改善箇所説明図

ブレーキサプライ配管

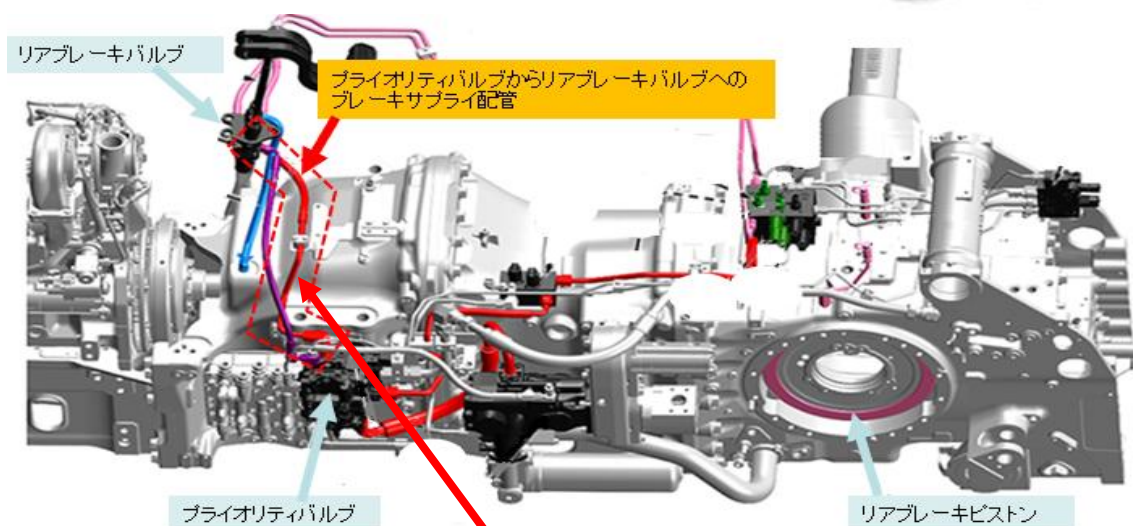
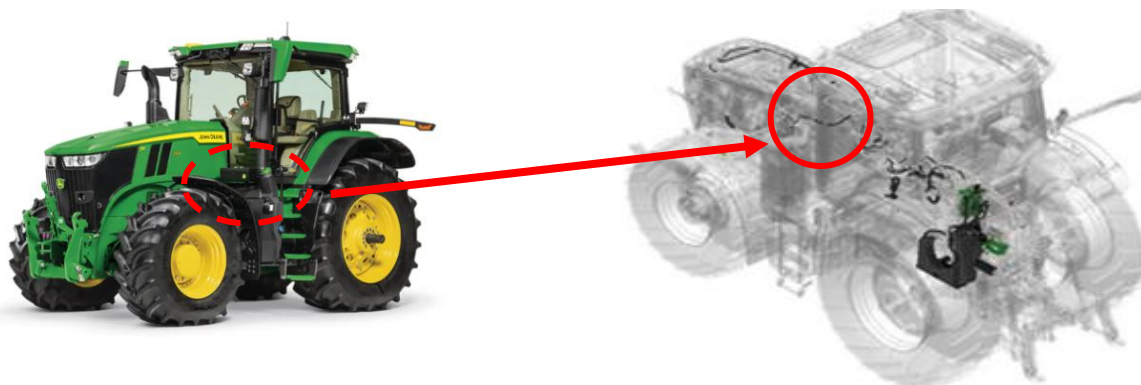
不具合発生個所

不具合の内容

農耕用トラクタの油圧回路において、ブレーキサプライ配管の一部である油圧ホースのカシメ処理が不適切なため、油圧ホースのカシメ強度が不足しているものがある。そのため、そのまま使用を続けると油漏れが発生し、最悪の場合、ブレーキが効かなくなるおそれがある。

改善内容

全車両、ブレーキサプライ配管を良品と交換する。

は、交換部品を示す。
